東海第二発電所

ブローアウトパネル及び関連設備の 必要機能と確認試験の方法について

平成30年4月26日

日本原子力発電株式会社

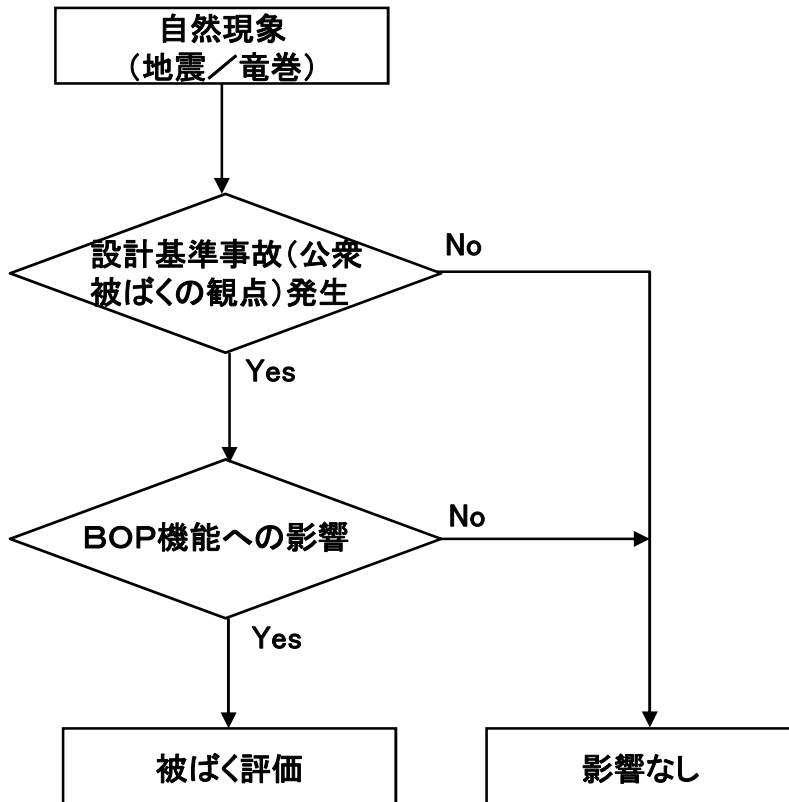
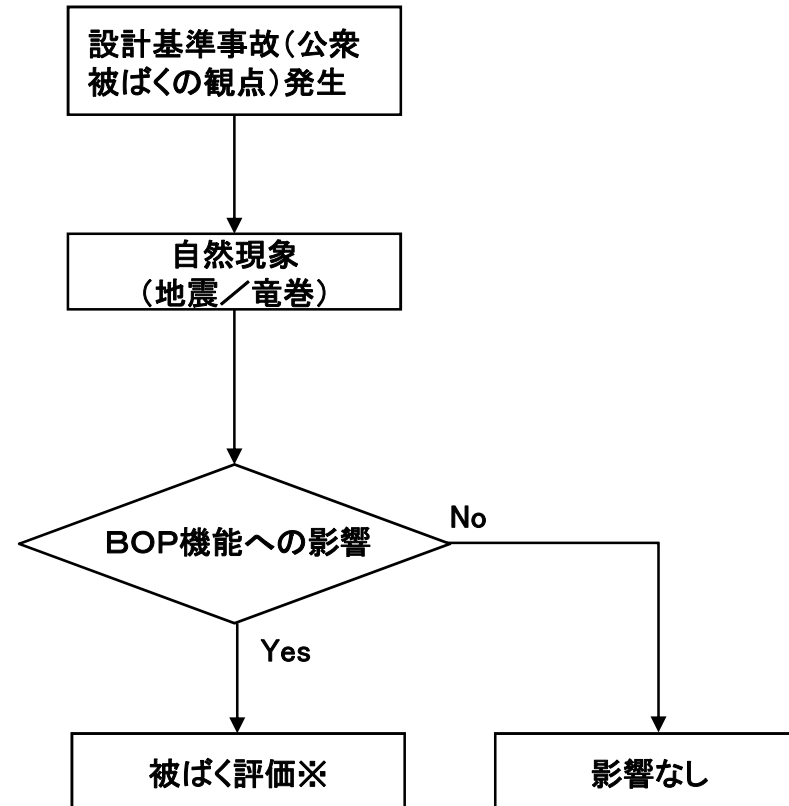
ブローアウトパネルの要求事項に対して、考慮すべき自然現象発生後に設計基準事故が発生する場合、逆に設計基準事故後に自然現象が発生する場合を整理し、公衆被ばくの影響の観点から整理すること。

ブローアウトパネルに要求される機能、想定すべき自然現象、公衆被ばくの観点から考慮すべき設計基準事故(環境への放射性物質の異常な放出として想定される設計基準事故)の組み合わせから検討(次ページ参照)した結果、最も公衆被ばくに影響するLOCAの30日後にブローアウトパネルが開放した場合でも、実効線量は約 1.3×10^{-2} mSvであり、設計基準事故の基準値である5mSvを十分に下回ることを確認した。

※設計基準事故後に自然現象発生時期は、航空機落下や設計基準対象施設の耐震設計のスクリーニング基準の 10^{-7} /年を参考に決定。具体的には以下のとおり。
 ・設計基準事故の発生頻度: 10^{-4} 回/年と仮定
 ・Sd地震の発生頻度: 10^{-2} 回/年⇒約0.1年(30日と仮定), Ss地震の発生頻度: 5×10^{-4} 回/年 ⇒約2年後, 設計竜巻の発生頻度: 5.2×10^{-6} 回/年 ⇒ 有意になるまでの時間は、約190年以上

ブローアウトパネル10枚開放の場合の原子炉棟6階の圧力挙動(各ノードの圧力)

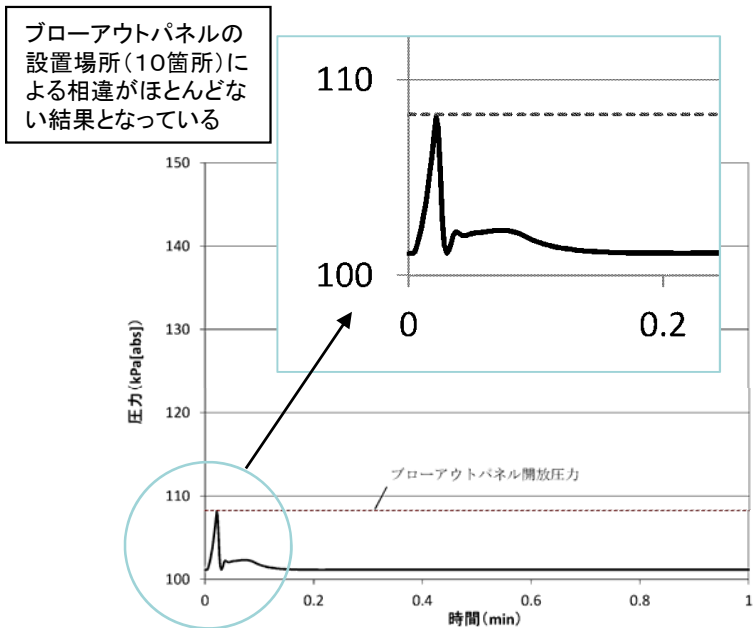
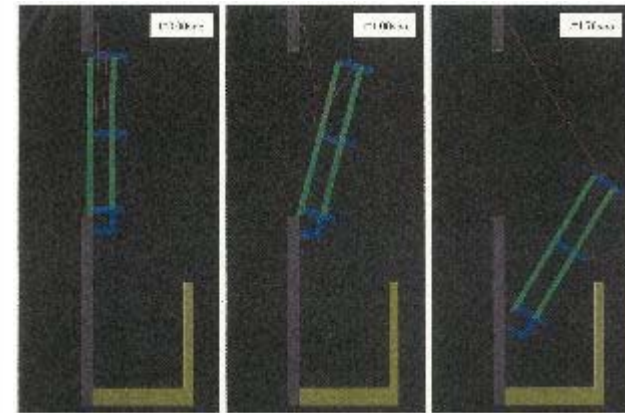
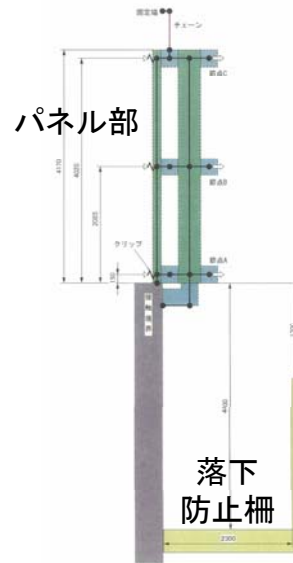
コメント: 強制開放装置の位置づけを明確にすること

回答 : 原子炉建屋外壁に設置されるブローアウトパネル10枚に作用する圧力は、音速で伝播するため、各パネルには、同時に圧力が付加され、ブローアウトパネルは開放する。
強制開放装置の主目的は大規模損壊時にブローアウトパネルを強制開放させることであることから、自主設備と考えている。

竜巻ガイド抜粋 (解説 3.4.2.3 設計竜巻の特性値の設定)

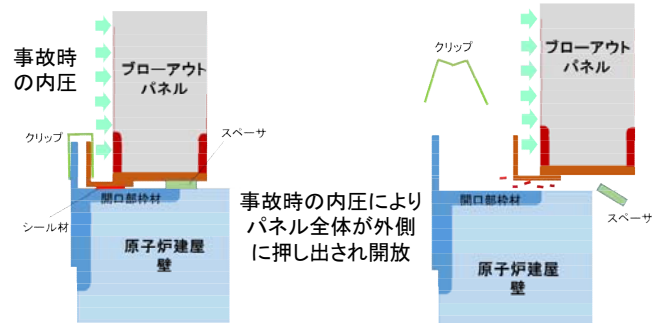
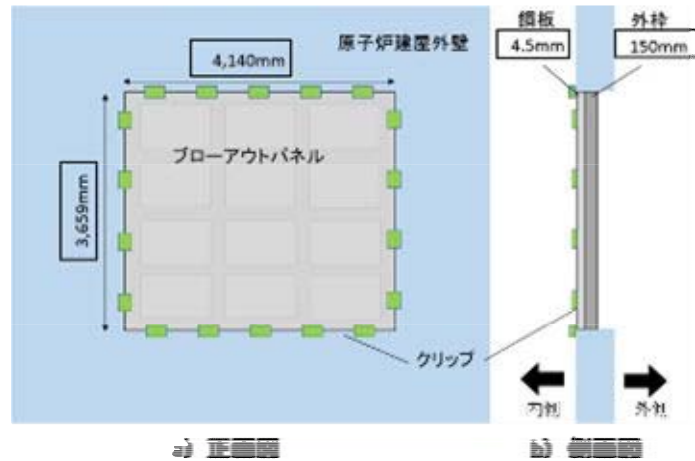
コメント:ブローアウトパネルの開放差圧を生じる風速89m/sの算出方法を示すこと。

回 答:BOPの開放差圧(1psi (6.9kPa))に相当する気圧低下量 ΔP を生じる竜巻の最大風速は、以下の様に設定した。

竜巻評価ガイドに示される ΔP の評価式は

$$\Delta P = \rho \cdot V_{Rm}^2$$

であり、空気密度 $\rho = 1.22 \text{ (kg/m}^3\text{)}$ に対し開放差圧6900 (Pa)を超える ΔP を生ずる竜巻の接線風速 V_{Rm} は、

$$V_{Rm} = 76 \text{ (m/s)}$$

となる。

次に、同様にガイドに示される接線風速と(移動速度を含めた)当該竜巻の最大風速 V の関係式から

$$V_{Rm} = 0.85V$$

となるため、

$$V = V_{Rm} / 0.85 \\ = \underline{89 \text{ (m/s)}}$$

となる。

なお、上記の竜巻(89m/s)の年超過確率は、東海第二発電所に設定した竜巻検討地域で観測された竜巻に基づくハザード曲線の、当該風速における値(5.2×10^{-6})となる。
